**SELEÇÃO PÚBLICA DE FORNECEDORES Nº. 083/2022  
PROCESSO Nº. 5551471600**

**QUESTIONAMENTOS I**

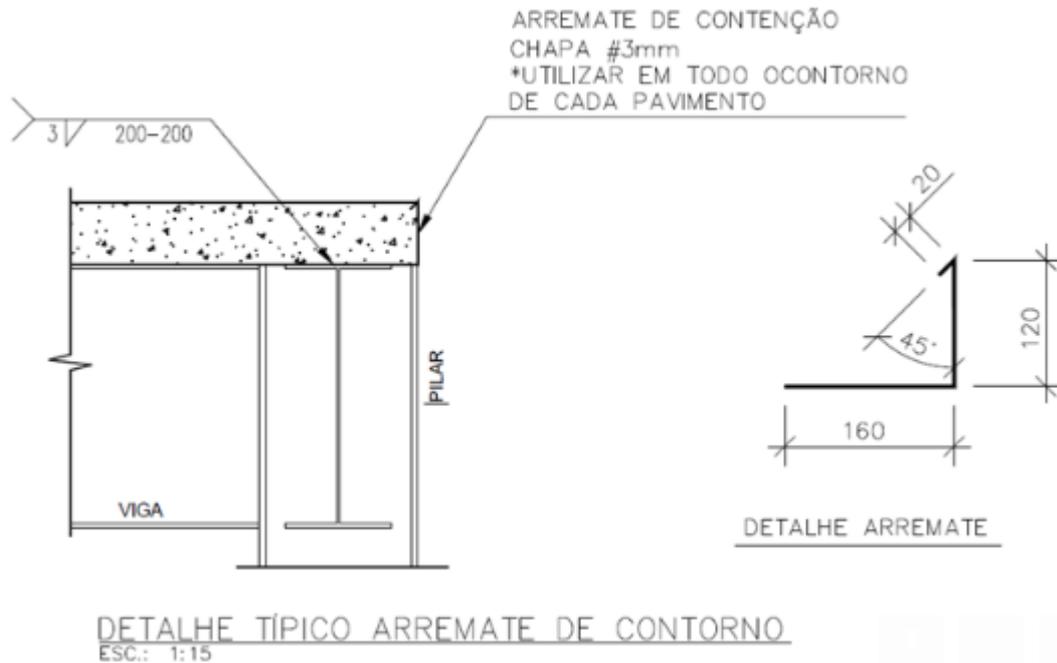
B) Arremates de borda de laje em cantoneira com proteção em galvanização a fogo.

Dúvida: Esse item não apresenta projeto com espessuras, tamanhos e detalhes, ficando em aberto a quantificação.

Resposta: As cantoneiras utilizadas em nosso projeto tem a mesma altura da espessura da laje (12cm), conforme detalhe abaixo.

O quantitativo pode ser calculado em metro linear conforme dimensões do perímetro da laje do projeto do edital.
